HRAŠOVÍK

ÚZEMNÝ PLÁN OBCE

Zmeny a doplnky č. 1

ÚPN OBCE HRAŠOVÍK - ZMENY A DOPLNKY č. 1
AUGUST 2020 - NÁLOŽKA K VÝKRESU č. 3
Komplexný výkres priestorového usporiadania
a funkčného využitia zastavaného územia obce a ...,
vrátane dopravného vybavenia, ...

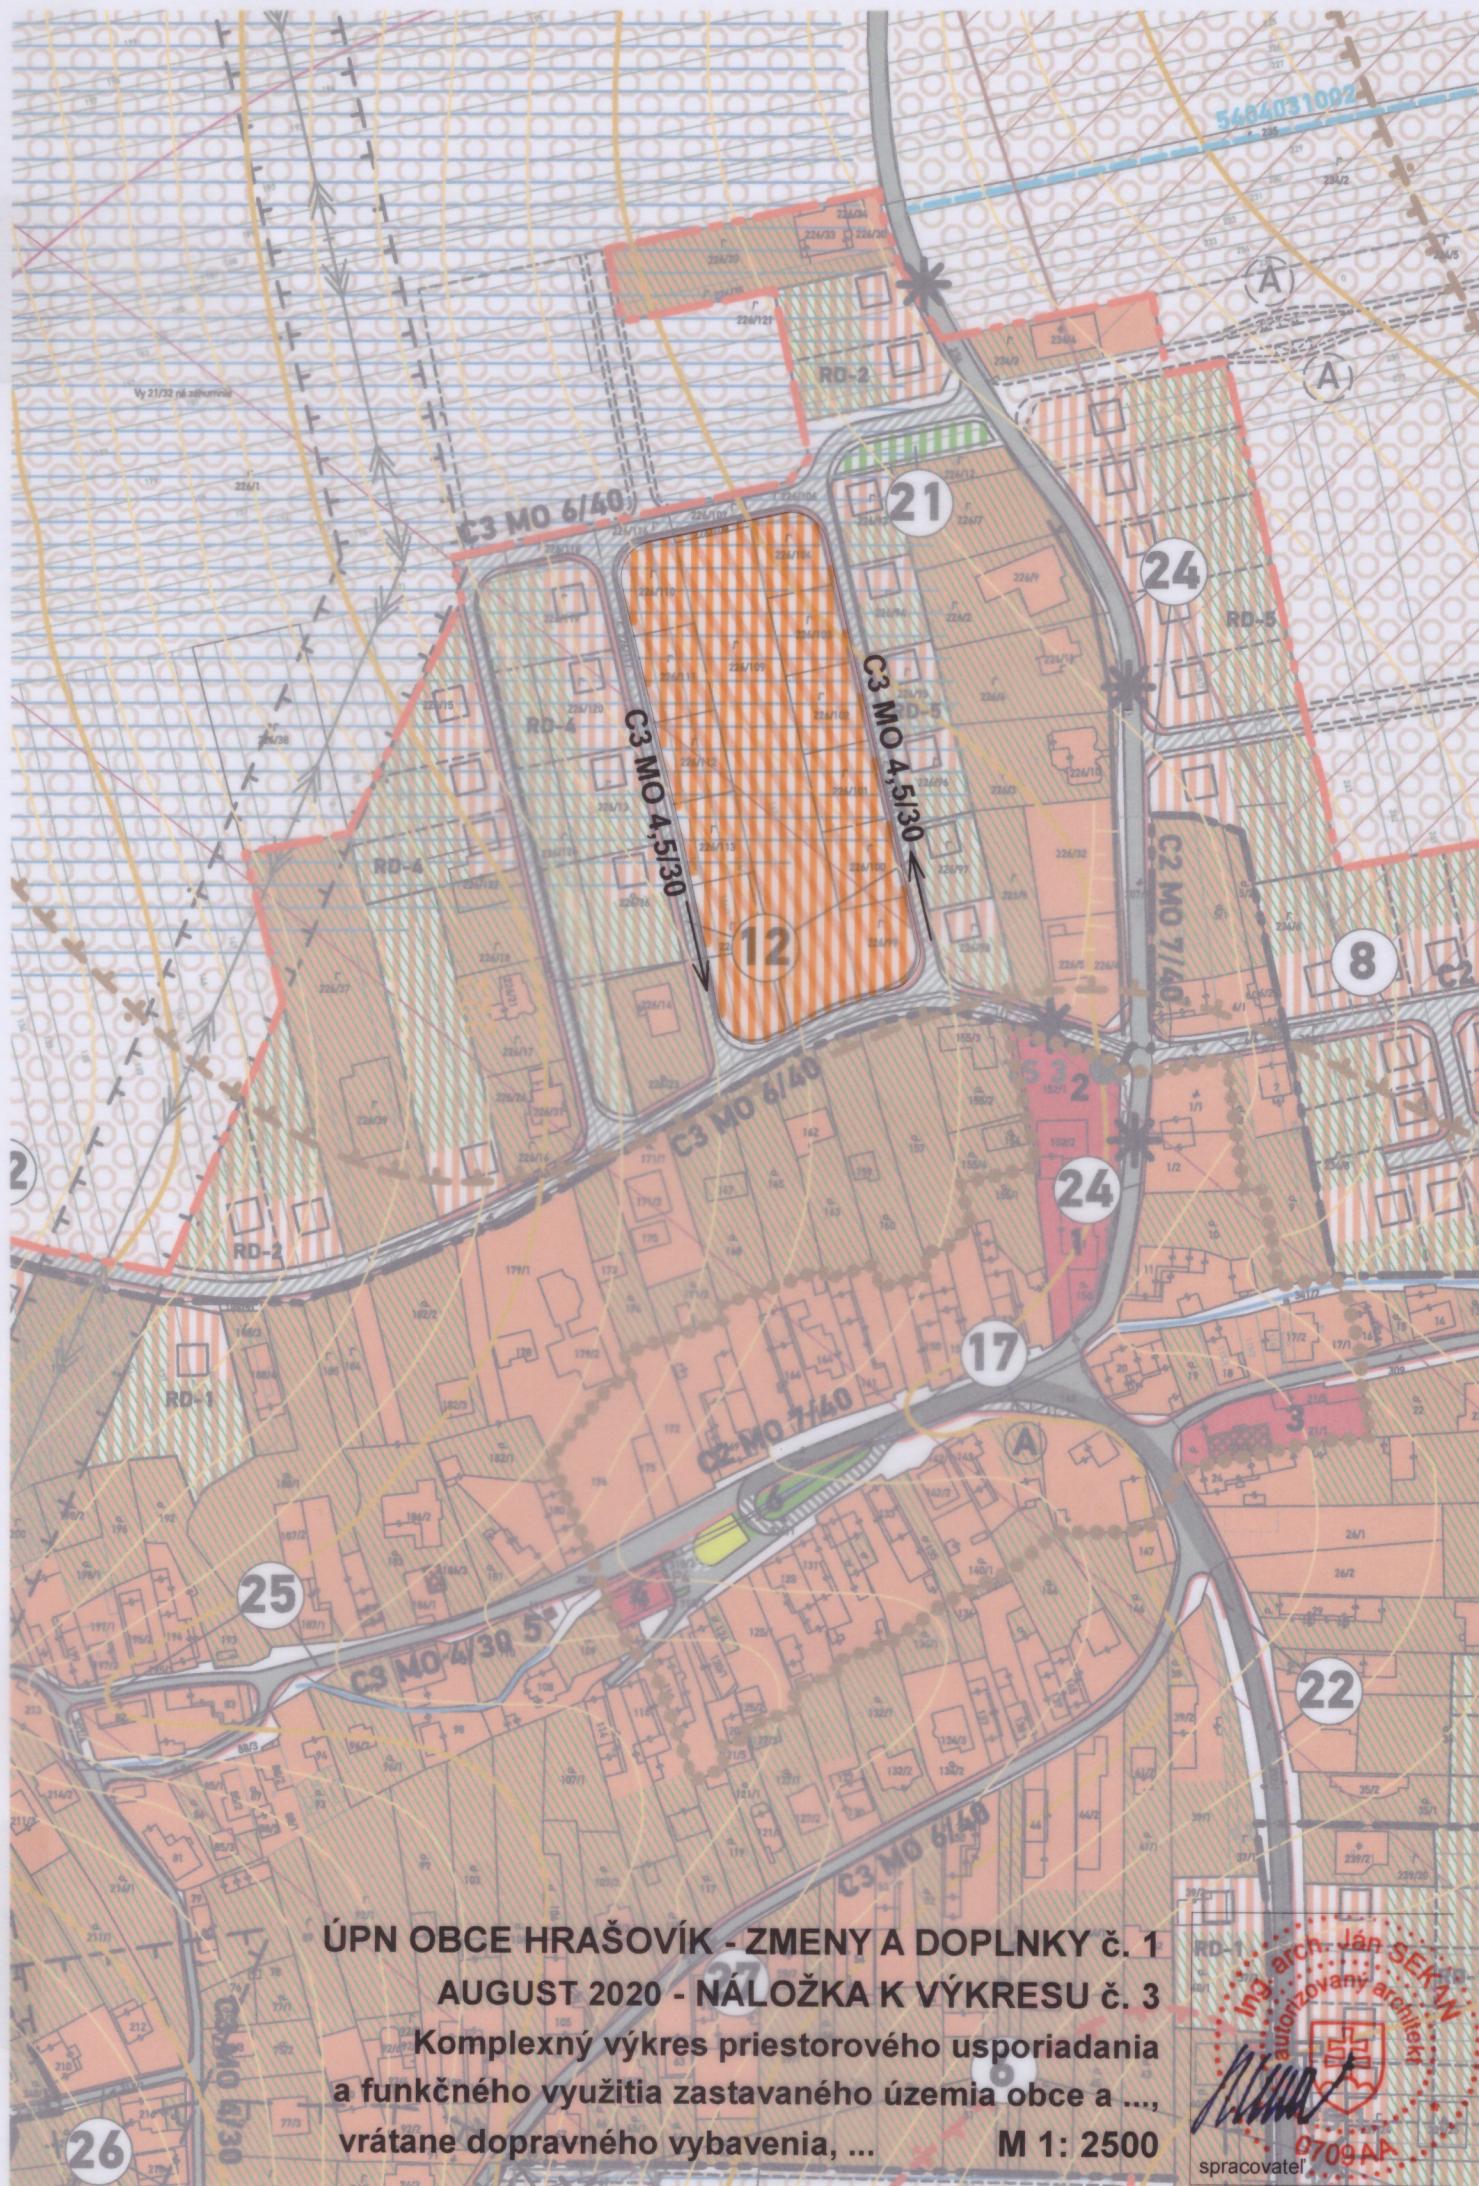
Problém a) sa rieši odstránením povinnosti zhotoviť podrobnejší územnoplánovací podklad, vo výkresovej časti sa odstraňuje grafické vyznačenie a v záväznej časti sa príslušné ustanovenie ruší

Problém b) ZaD č. 1 rieši sprístupnením lokality dvojicou jednosmerných komunikácií funkčnej triedy C3 kategórie MO 4,5/30.

Problém c) ZaD č. 1 rieši zvýšením koeficientu zastavanosti v danej lokalite na 0,4.

V lokalite Vyšné záhumnie sa navrhujú dve jednosmerné komunikácie v zmysle grafickej časti funkčnej triedy C3 kategórie MO4,5/30 s jednostranných chodníkom šírky 2m, pričom šírka uličného priestoru (dopravného) bude rešpektovaná v zmysle existujúcej parcelácie.

Lokalita Vyšné záhumnie – plochy bývania v rodinných domoch – koeficient zastavania pozemku max. 0,40, uličná čiara vymedzuje verejný uličný priestor, stavebná čiara určuje umiestnenie stavby od hranice pozemku a je 6,0 m, max. podlažnosť je 1 NP a podkrovie alebo 2 NP.

- v lokalite Vyšné záhumnie - miestne komunikácie funkčnej triedy C3 kategórie MO4,5/30 ako jednosmerné komunikácie, pri rešpektovaní šírky uličného priestoru podľa súčasných hraníc pozemkov s jednostranným chodníkom šírky 2,0 m
